Parere n. 1586 del 01/08/2014

Progetto:	<i>Istruttoria VIA</i> <i>Supplemento istruttorio Centrale sul fiume Tevere in località Ischiarello Revisione del parere CTVA 961</i>
Proponente:	<i>Pro.te.o. s.r.l.</i> <i>Sele</i>

PRESO ATTO che oggetto del presente supplemento di istruttoria di VIA è la **revisione del parere CTVA n. 961 del 15 giugno 2012** sulla compatibilità ambientale del progetto dell'impianto idroelettrico di **Ischiarello, nel Comune di Graffignano**, come supplemento di istruttoria di VIA, a seguito delle modifiche apportate dalle varianti progettuali presentate dalla Società proponente;

Fig. 1. Schema generale del progetto originario

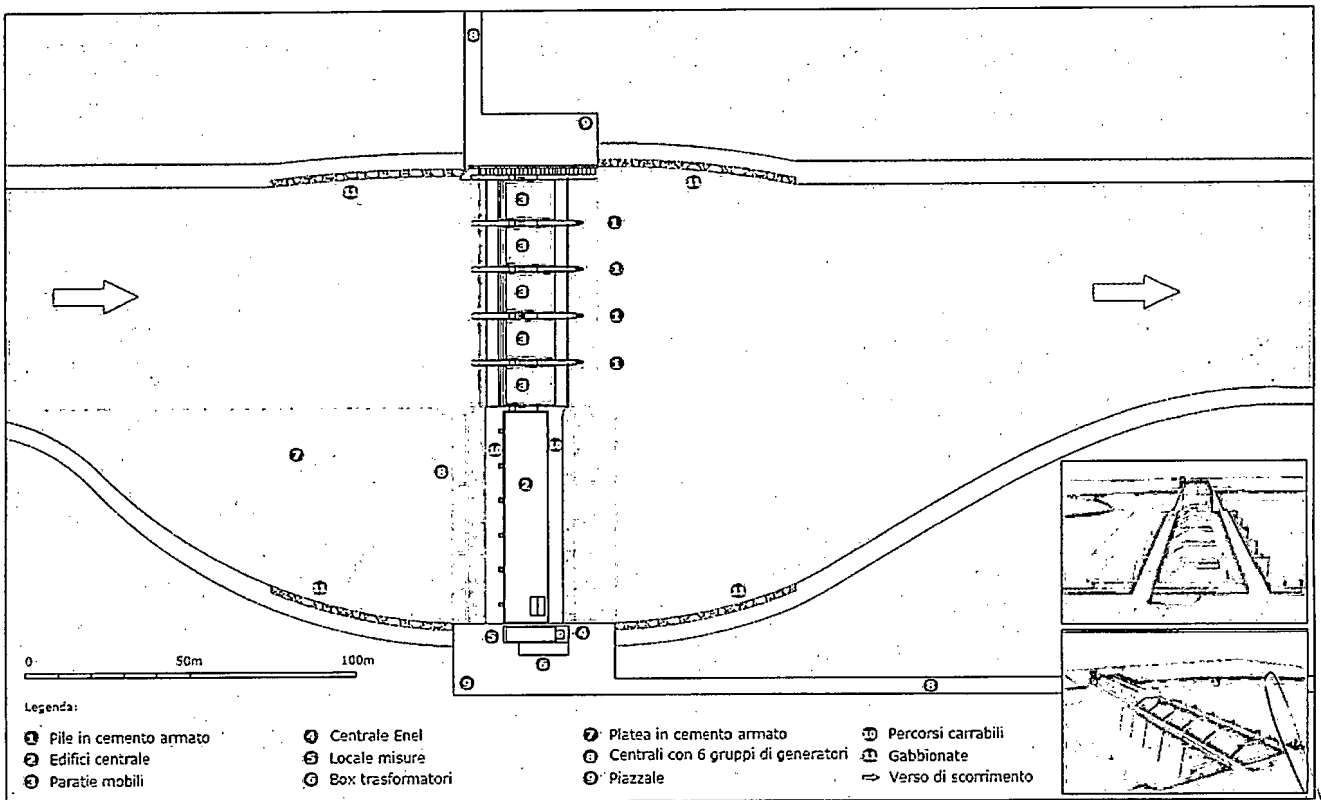
la variante presentata dalla Società proponente non modifica lo schema generale del progetto già sottoposto a istruttoria di VIA. Con riferimento a suddetto progetto, tuttavia, la documentazione prodotta dalla Società proponente nell'ambito del presente supplemento istruttorio evidenzia le seguenti differenze:

Fig. 2. Prospetti della centrale idroelettrica nelle diverse ipotesi di progetto e loro sovrapposizione schematica

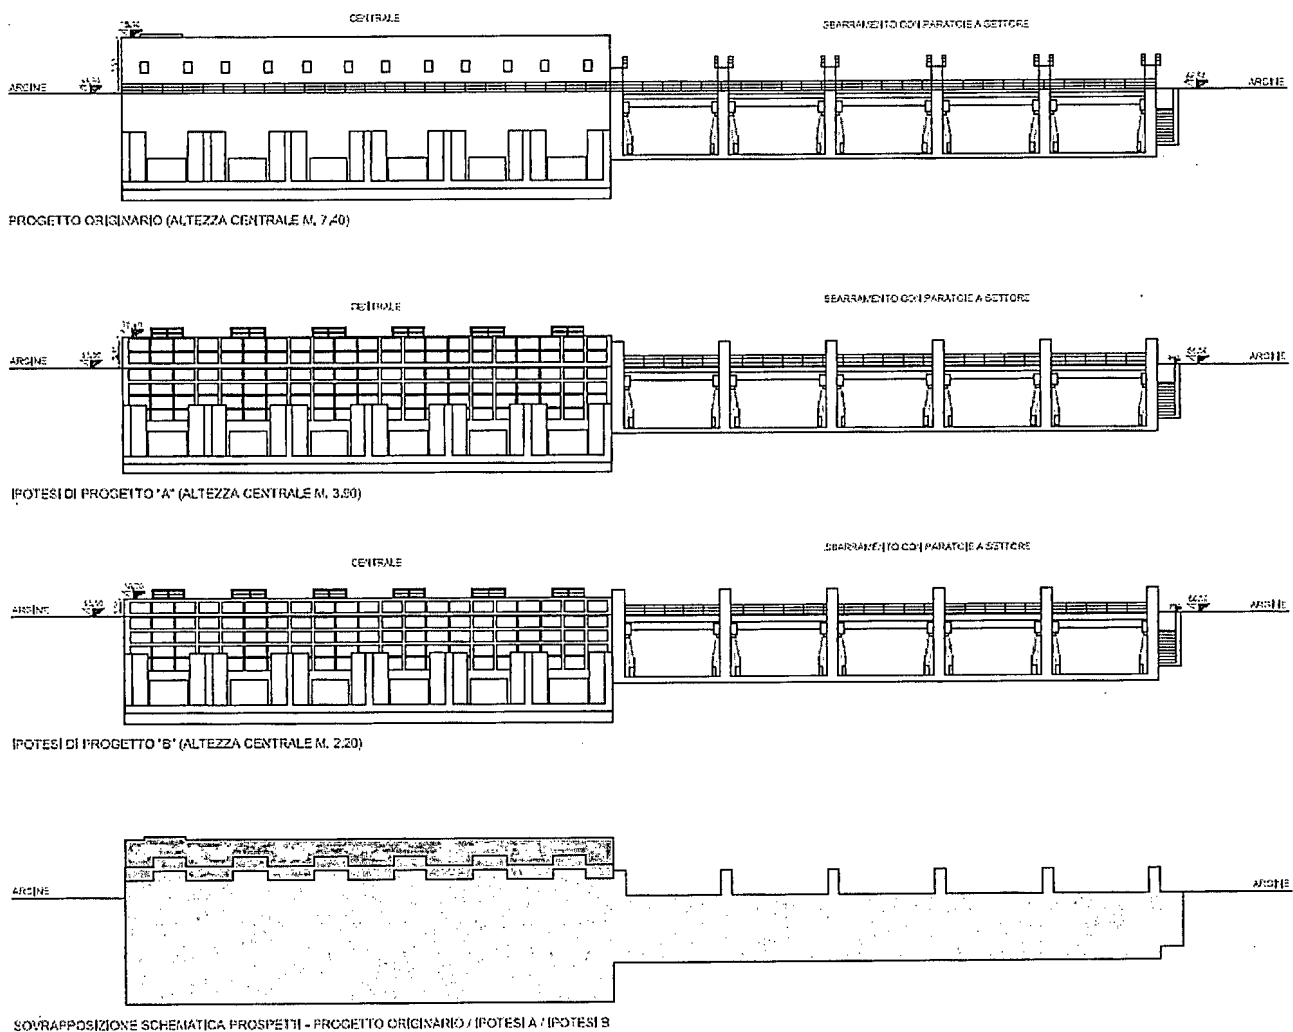
1. variazioni di altezza dell'edificio della centrale:

- progetto originario (sottoposto a istruttoria di VIA, Tavola 7 emessa a giugno 2010): m 7,40;
- ipotesi di progetto A (soluzione intermedia proposta alla Soprintendenza): m 3,90;
- ipotesi di progetto B (variante presentata dalla Società proponente): m 2,20;

alla quota di 2,20 m della variante di progetto si devono aggiungere ulteriori 1,60 m di altezza in corrispondenza degli oblò per l'ispezione delle turbine;

la soluzione proposta, oltre all'eliminazione delle costruzioni sull'argine dal lato turbine e al complessivo alleggerimento strutturale, consente la realizzazione dei manufatti con un'altezza rispetto al piano di campagna di circa 2,20 m rispetto ai 7,40 m iniziali e ai 3,90 m della soluzione intermedia proposta alla Soprintendenza;

Fig. 3. Progetto originario: sezione trasversale della centrale idroelettrica (turbina ad asse sub-orizzontale)

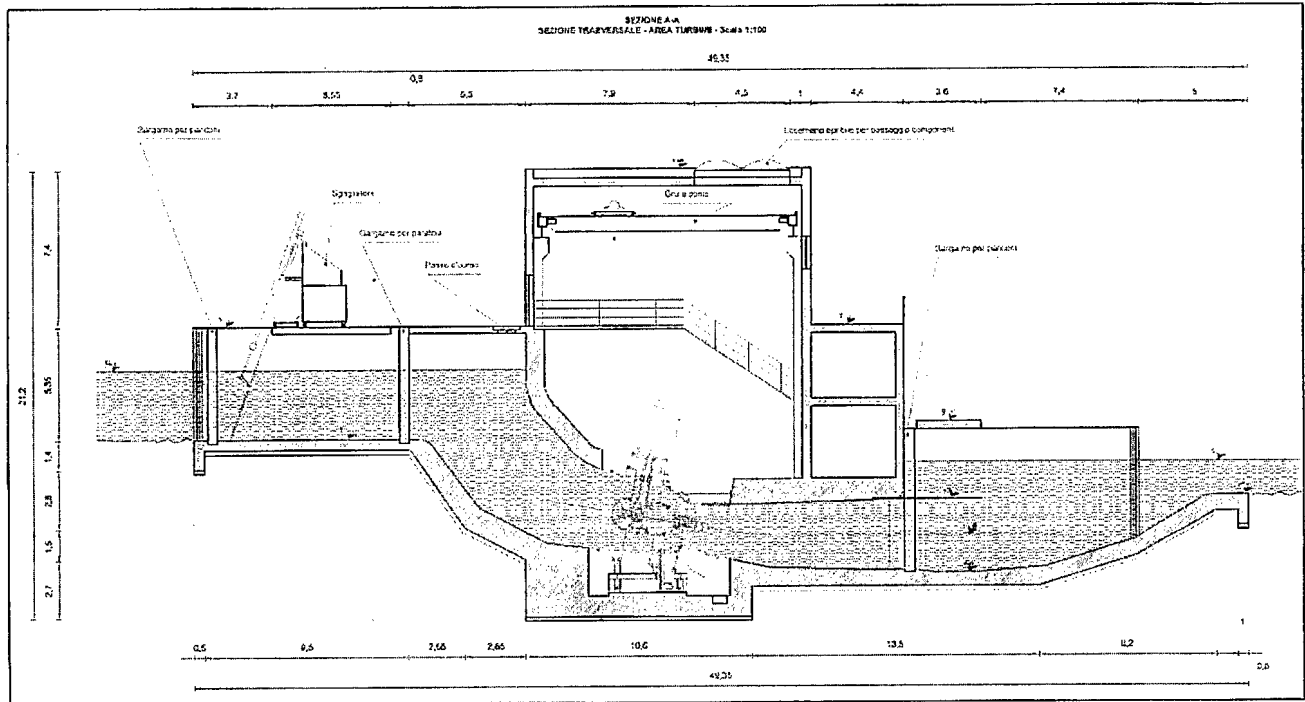
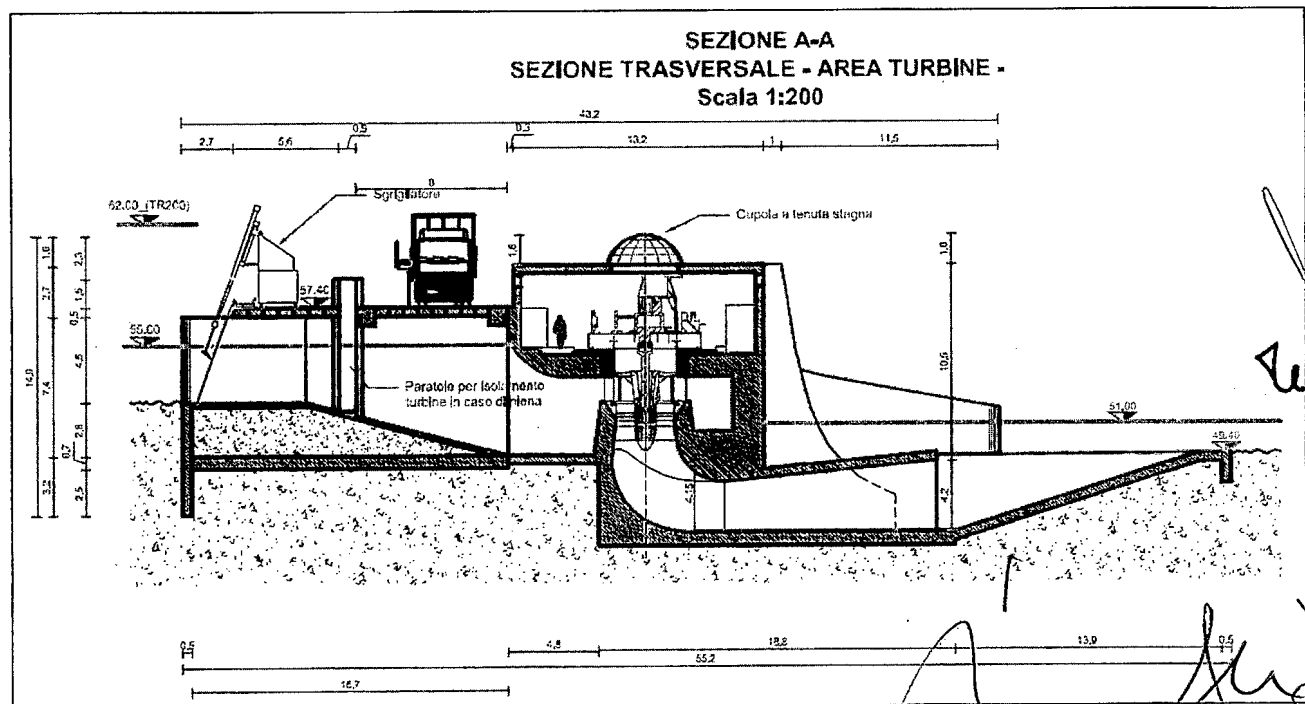
in realtà, l'esame delle tavole prodotte ha evidenziato ulteriori differenze :

- diverso numero e diversa giacitura delle turbine nella variante (n. 4 turbine Kaplan ad asse verticale) rispetto al progetto già valutato nel corso del procedimento di VIA (n. 6 turbine Kaplan ad asse inclinato sub-orizzontale);

alla luce di tale evidenza sono stati necessari approfondimenti sulle eventuali differenze e modifiche introdotte in merito alla tipologia, all'orientamento e alle caratteristiche tecniche delle turbine, nonché sulle eventuali variazioni di portata, salto e potenza dell'impianto;

nel progetto originario erano previste n. 6 turbine Kaplan ad asse sub-orizzontale capaci di turbinare, tutte insieme, un massimo di $160 \text{ m}^3/\text{s}$, cioè $26,66 \text{ m}^3/\text{s}$ ciascuna. Le caratteristiche del diffusore erano le seguenti:

- dimensioni: $\text{m } 4,94$ (larghezza) $\times \text{m } 3,42$ (altezza) = $\text{m}^2 16,89$ ciascuno;
- sezione totale: $\text{m}^2 16,89 \times 6 = \text{m}^2 101,36$;
- velocità dell'acqua in uscita, per l'equazione di continuità: $v = 160 \text{ m}^3/\text{s} / 101,36 \text{ m}^2 = 1,57 \text{ m/s}$;

il progetto modificato comprende n. 4 turbine Kaplan invece delle n. 6 precedentemente previste, ad asse verticale anziché sub-orizzontale, capaci di turbinare, tutte insieme, ancora un massimo di $160 \text{ m}^3/\text{s}$, cioè $40 \text{ m}^3/\text{s}$ ciascuna. Le caratteristiche del diffusore modificato sono le seguenti:

- dimensioni: $\text{m } 9,30$ (larghezza) $\times \text{m } 3,77$ (altezza) = $\text{m}^2 35,06$ ciascuno;
- sezione totale: $\text{m}^2 35,06 \times 4 = \text{m}^2 140,24$;
- velocità dell'acqua in uscita, per l'equazione di continuità: $v = 160 \text{ m}^3/\text{s} / 140,24 \text{ m}^2 = 1,14 \text{ m/s}$;

a seguito delle modifiche introdotte, la portata massima di acqua turbinata dalla centrale resta invariata, pari a 160 m³/s, rispetto al progetto già sottoposto a istruttoria di VIA, mentre la velocità di uscita di tale acqua risulta minore, riducendosi da 1,57 m/s a 1,14 m/s: mantenendo inalterate le caratteristiche generali di producibilità dell'impianto, la variante proposta comporta quindi un maggiore rendimento delle macchine e contemporaneamente un minore effetto erosivo sulle sponde;

poiché nella variante progettuale la velocità di uscita dell'acqua dai diffusori risulta minore, a parità di producibilità gli impianti presentano un'efficienza più elevata e riducono l'erosione prodotta sulle sponde del fiume Tevere, determinando un positivo miglioramento rispetto al progetto originario sotto il profilo sia tecnico sia ambientale;
